Ministero dell' Ambiente e della Sicurezza Energetica

Commissione Tecnica PNRR - PNIEC

Parere n. 218 del 26 ottobre 2023

Progetto	<p>Procedura di V.I.A./PNRR, ai sensi dell'art. 23 del D.Lgs. 152/2006, integrata con la valutazione di incidenza, di cui all'art. 5, del D.P.R. n. 357/1997 e Verifica del Piano di Utilizzo Terre, ex D.P.R. n. 120/2017, art. 9.</p> <p>S.S. 78 Sarnano-Amandola. Lavori di adeguamento e/o miglioramento tecnico funzionale della sezione stradale in t.s. e potenziamento delle intersezioni - 1° Stralcio.</p> <p>ID_VIP: 9698</p>
Proponente	ANAS SpA

Figura 14 Dettaglio delle pavimentazioni del corpo stradale

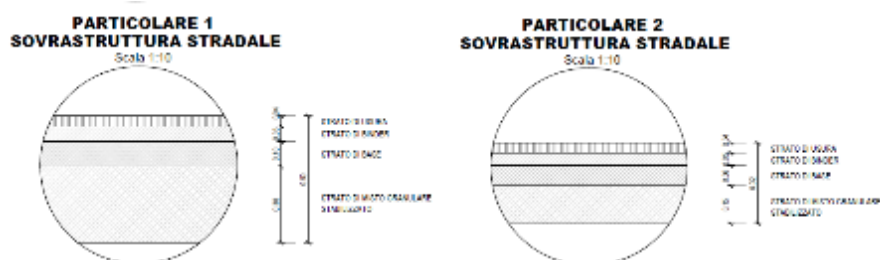
A seguito di richiesta di integrazioni avanzata dalla Commissione, il Proponente, pur non aggiornando il suddetto elaborato, nell'Elaborato di riscontro A008-T00EG00GENRE02_A ha chiarito che il progetto ha previsto la realizzazione di due differenti particolari pavimentazioni del corpo stradale in base alla loro collocazione. In particolare, per la viabilità principale, la cui piattaforma stradale è classificata come categoria C1, è prevista la seguente stratificazione del corpo stradale: 4 cm di usura drenante e fonoassorbente; 6 cm di collegamento (binder); 10 cm base in conglomerato bituminoso (strato di base); 30 cm di fondazione in misto

Figura 24 Catalogo IFFI

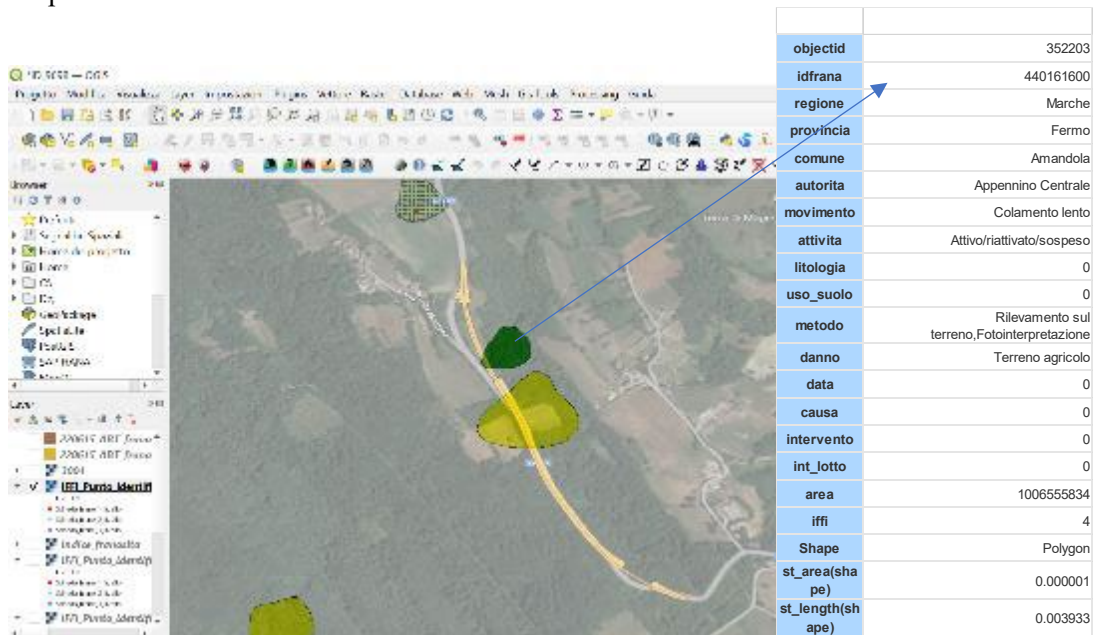
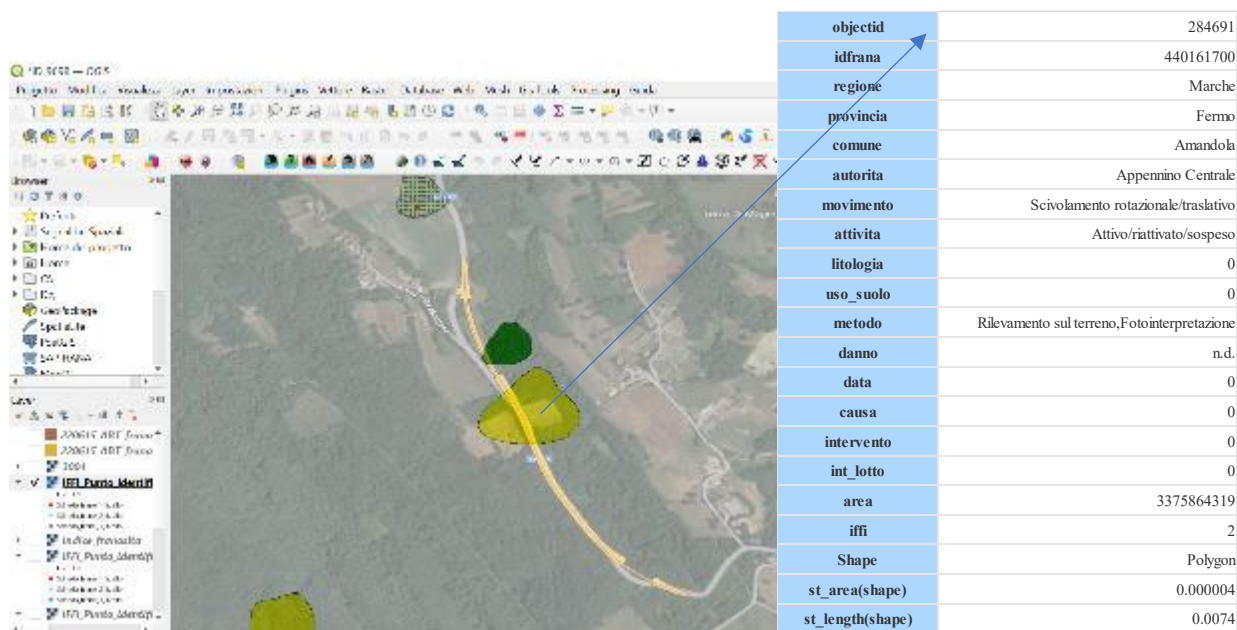
La Commissione da una verifica d'ufficio ha rilevato che la seconda parte del tracciato, quella oggetto di realizzazione del viadotto, interferisce direttamente con due aree di frana presenti nel catalogo dell'IFFI, come di seguito riportato.

Figura 76 Estratto planimetria indagini con indicazione dei prelievi eseguiti e di quelli da eseguire lungo l'asse principale della tratta 01 (cfr. P103-T00SG00AMBPU01_A)

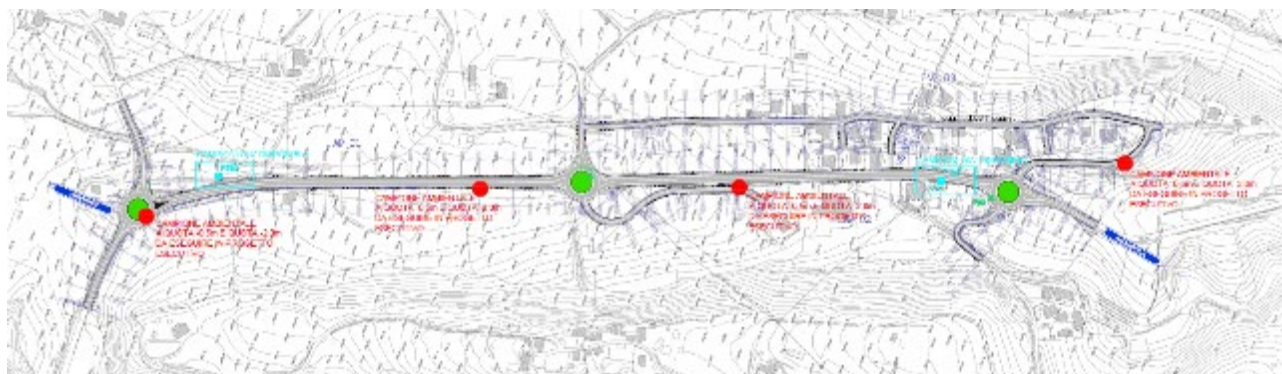
Nella planimetria P103- T00SG00AMBPU01_A_signed, per gli interventi del Tratto 01, sono presenti n.2 pozzetti esplorativi (PZ01, PZ02, oggetto entrambi di prelievo di n.3 campioni e sottoposti a determinazioni analitiche del DPR 120/2017), n. 4 sondaggi da eseguirsi in progetto esecutivo e n.2 triangoli verdi denominati P02 e P03 che non essendo presente una legenda non è chiaro a cosa si riferiscano.

Dalla planimetria P103-T00SG00AMBPU01_A_signed relativa all'intero Tratto 01 dell'intervento e riportata nella figura seguente, non è chiaro se il campionamento sia stato effettuato secondo i dettami dell'Allegato 2 DPR 120/2017, nonostante venga affermato dal Proponente che i pozzetti esplorativi PZ01 e PZ02 sono ubicati lungo l'asse principale della tratta 01 a una distanza inferiore ai 800m.

Figura 77 Estratto planimetria indagini con indicazione dei prelievi eseguiti e di quelli da eseguire lungo l'asse principale della tratta 02 (cfr. P104-T00SG00AMBPU02_A)

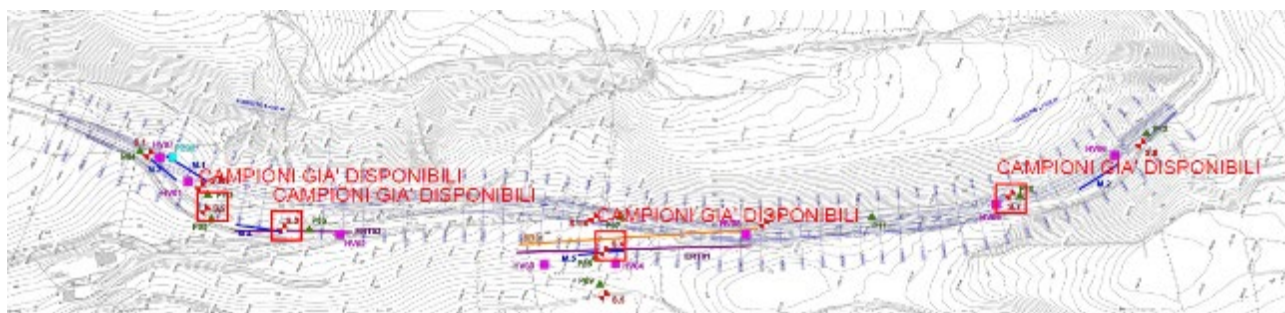
Nella planimetria P104-T00SG00AMBPU02_A_signed, per gli interventi del Tratto 02, sono presenti n.4 sondaggi a carotaggio continuo (S.2, S.3, S.4 e S.7, oggetto di prelievo di n.3 campioni per ciascun sondaggio e sottoposti a determinazioni analitiche del DPR 120/2017) ed altri sondaggi che non essendo presente una legenda non è chiaro a cosa si riferiscano.

Dalla planimetria P1043-T00SG00AMBPU02_A_signed relativa all'intero Tratto 02 dell'intervento e riportata nella figura seguente, non è chiaro se il campionamento sia stato effettuato secondo i dettami dell'Allegato 2 DPR 120/2017, nonostante venga affermato dal Proponente che i sondaggi disposti lungo la tratta 02 a distanze inferiori ai 500m e coerentemente alla normativa vigente.
